ZÁPIS

o projednání ocenění soupisu prací a ceny stavebního objektu/provozního souboru (SO/PS)
pro všechny skupiny - pro ZBV číslo: 2

Název Stavby: Okružní křižovatka Týnec nad Sázavou - II/106 X III/10513	
Číslo SO/PS / číslo Změny SO/PS: 801/1	
Název stavebního objektu/provozního souboru (SO/PS): Vegetační úpravy

Věc: „Okružní křižovatka Týnec nad Sázavou – II/106 × III/10513“ – návrh ZBV - vyjádření AD

"OKRUŽNÍ KŘIŽOVATKA TÝNEC NAD SÁZAVOU – II/106 X III/10513"
 SITUACE – KLADECÍ VÝKRES OBRUB
 MIMO MĚŘÍTKO

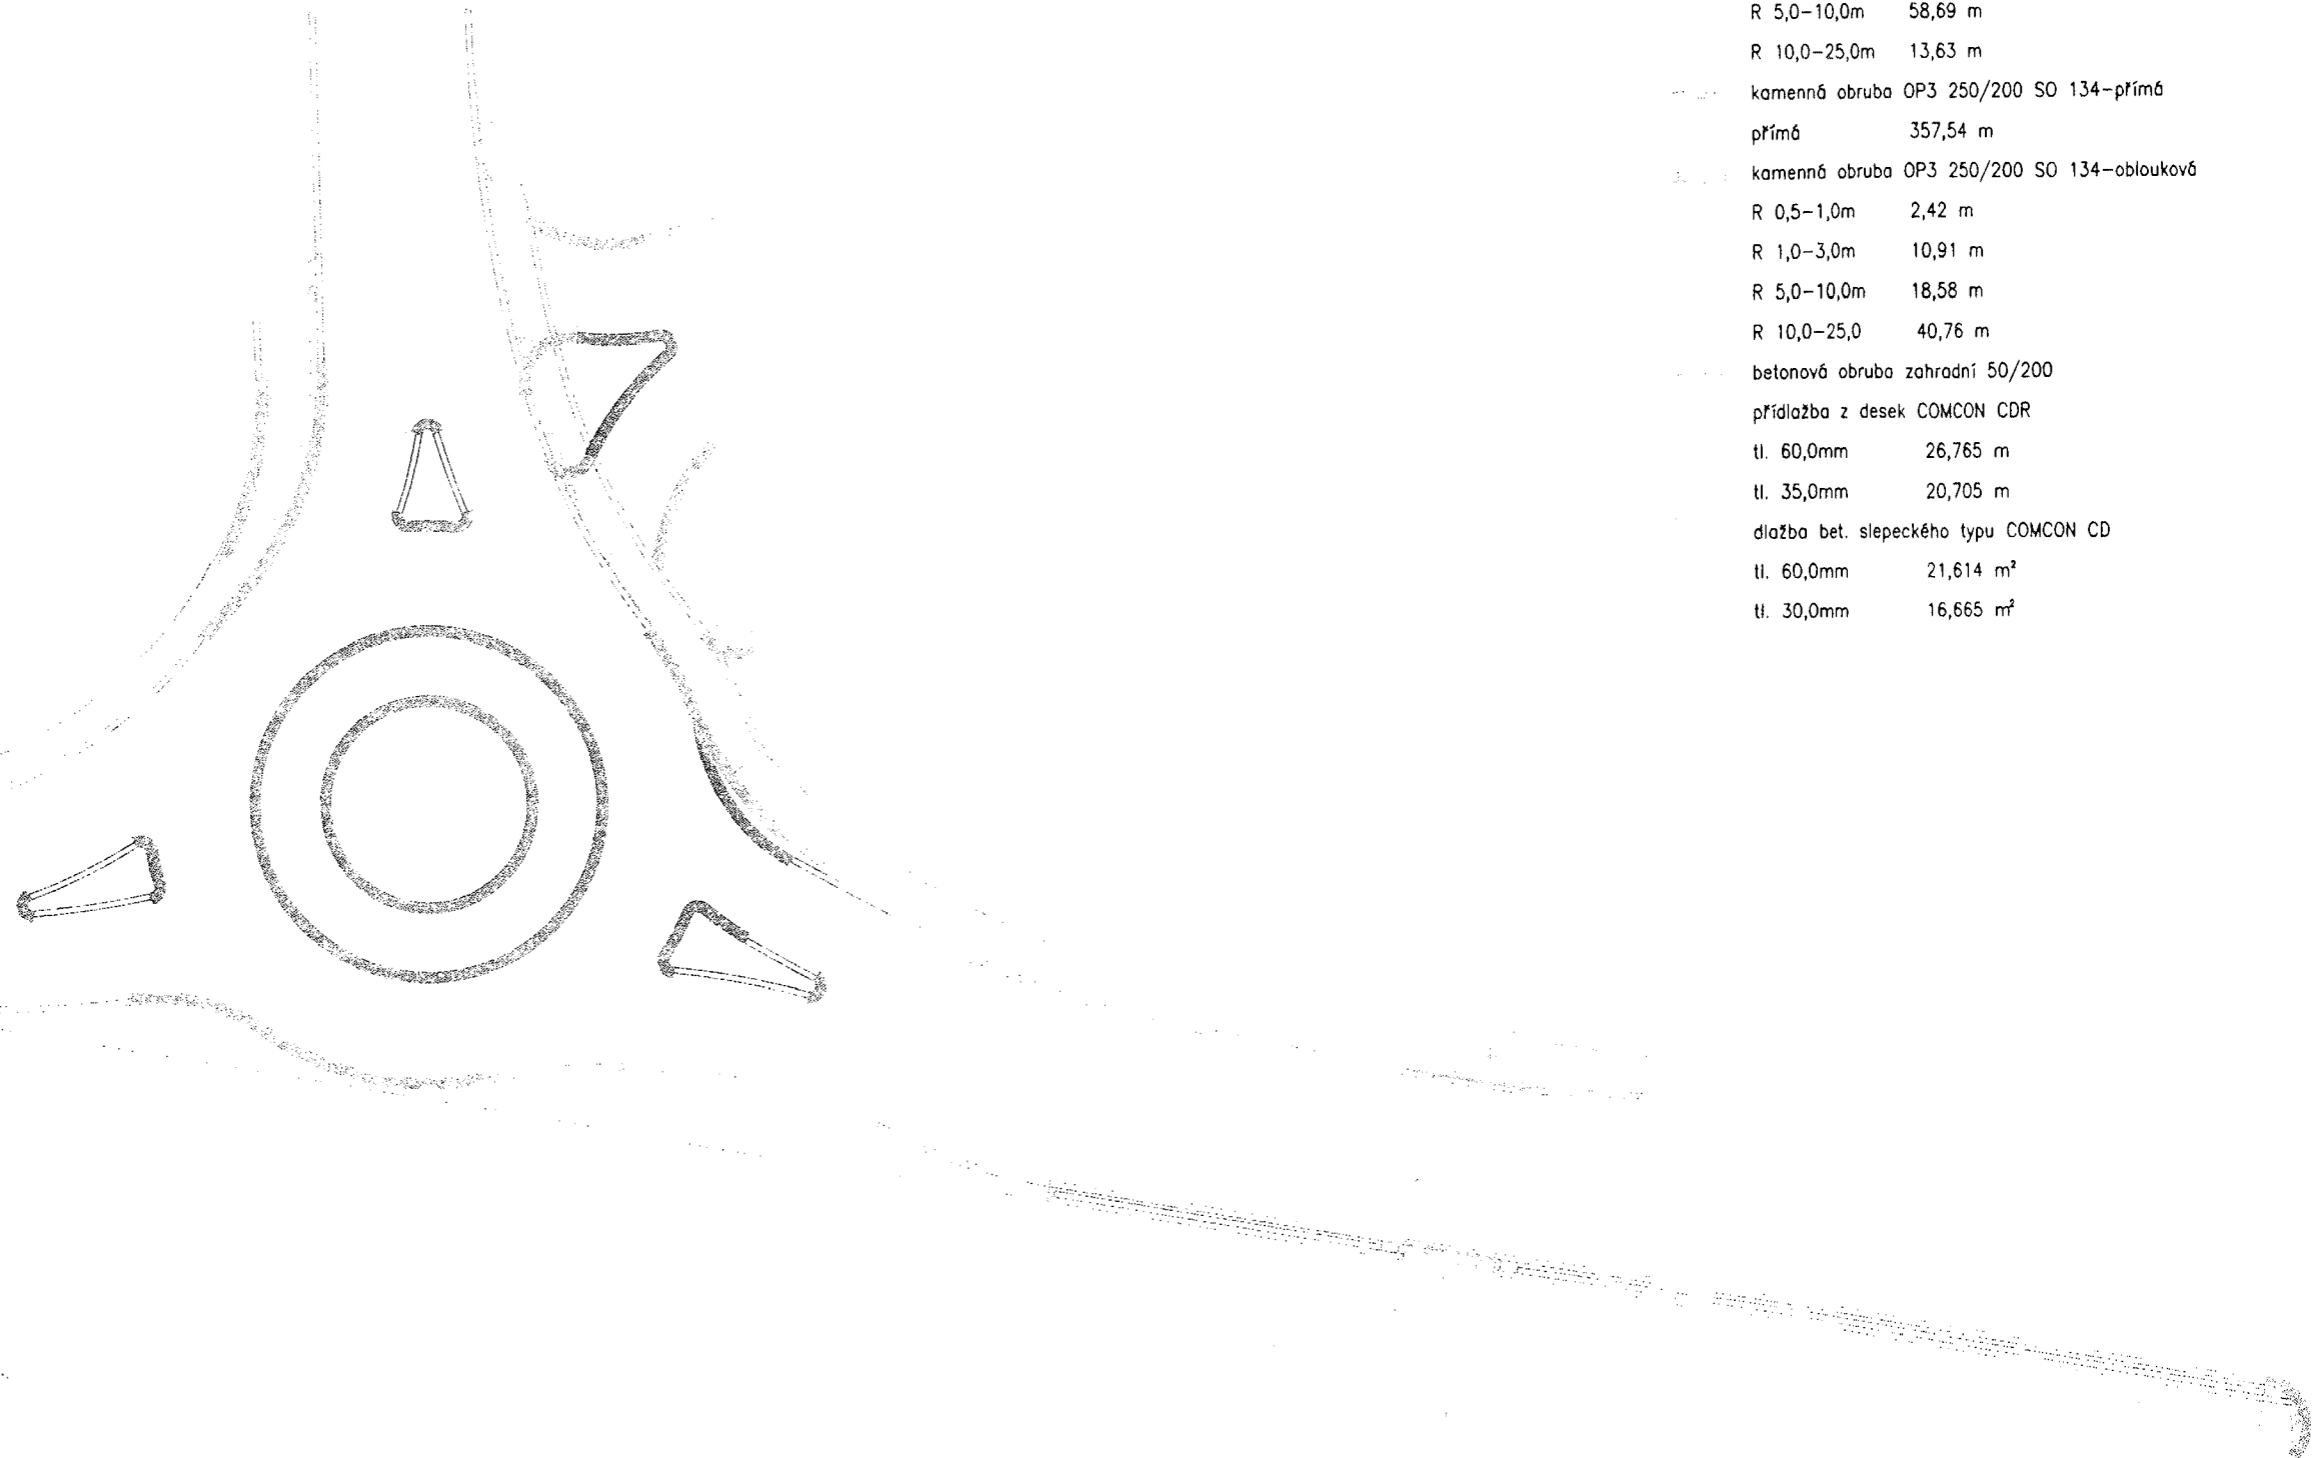
– použití žulových obrubníků obloukových u obrubníkových hran malých poloměrů z důvodu usnadnění následné údržby silnice. Kladecí výkres obrubníku zpracován v rámci RDS, technické řešení se oproti PDPS jinak nemění. V soupisu prací PDPS je použita položka pro obruby přímé;

7. Další doklady	41 počet listů		
Iniciátor změny: zhotovitel			
Popis a zdůvodnění Změny:			
<p>Chodníky pro pěši</p> <p>V projektové dokumentaci PDPS se počítalo jenom s přímými obrubami. Na základě požadavku třetí strany (Město Týnec nad Sázavou) bylo na KD ze strany objednatele rozhodnuto o použití žulových obrubníků OP3 25x20 obloukových. Město Týnec nad Sázavou se ve svém stanovisku, které je v příloze tohoto ZBV odvolává na použití velkého množství obrubníků s malým poloměrem (například u vnitřního a vnějšího prstence okružní křižovatky, středových ostrůvků, atd.). V případě ponechání jenom přímých obrubníků OP3 by docházelo hlavně během zimní údržby, ale i za běžného provozu k postupnému ulamování hran obrubníků a výrobcem i zhotovitelem by pak nemusela být uznána případná reklamace. Dále se město Týnec nad Sázavou odvolává i na použití obloukových žulových obrubníků na úseku, který přímo navazuje na stavbu nové okružní křižovatky.</p> <p>Betonová dlažba tvaru H (KOST) a UNIDEKOR, která je navržena v PDPS není v souladu s "Manuálem povrchů a mobiliáře města Týnec nad Sázavou", který byl vypracovaný a schválený 4.9.2017 (viz příloha - Zápis z jednání rady města Týnec nad Sázavou) což bylo až po vypracování zadávací projektové dokumentace stavby, která byla vypracovaná 7/2017. Nově navržena betonová dlažba tvaru CIHLA (HOLLAND) s tímto manuálem koresponduje.</p> <p>Betonová slepecká dlažba na žádost města Týnec nad Sázavou a architekta bude nahrazena slepeckou dlažbou z umělého kamene COMCON, která je také v Manuálu povrchů a mobiliáře města Týnec nad Sázavou. Tato slepecká dlažba bude použita jak v žulové dlažbě, tak i v dlažbě betonové z důvodu architektonického sjednocení celé okružní křižovatky. Použitím slepecké dlažby se automaticky snižují výměry u žulové dlažby (kostky a mozaika), ale celková plocha chodníků zůstává stejná.</p> <p>V PD ve stupni PDPS bylo použité ocelové svodidlo jako zábrana u chodníku v ulici Benešovská, které ale dle "Manuálu povrchů a mobiliáře" použité být nemůže. V RDS byla upřesněna položka č. 48, kde se jako bezpečnostní zábrana u chodníku použije ocelové trubkové zábradlí, které splňuje požadavky "Manuálu povrchů a mobiliáře města Týnec nad Sázavou".</p> <p>Tato změna vznikla na základě dodatečného požadavku třetí neopomenutelné strany.</p> <p>Jedná se o Změnu nepodstatnou, nepředvídanou, která je tak podle § 5, odst. 1, písm.c) Směrnice R-SM-36 Krajské správy a údržby silnic Středočeského kraje (účinnost od 29.5.2017) upřesňující provádění změn závazků dle zákona č. 134/2016 Sb., o zadávání veřejných zakázek zařazena do Skupiny 3. Zároveň se jedná o práce, které nemění celkovou povahu veřejné zakázky. Z hlediska Zákona o zadávání veřejných zakázek č. 134/2016 Sb. se jedná o nepodstatnou změnu závazku a dle § 222 odst. 6 se jedná o změnu nepředvídanou.</p>

a) Použití žulových obloukových obrubníků - na základě žádosti MÚ Týnec nad Sázavou obdobně viz bod 1, do poloměru 15 m včetně souhlasím.
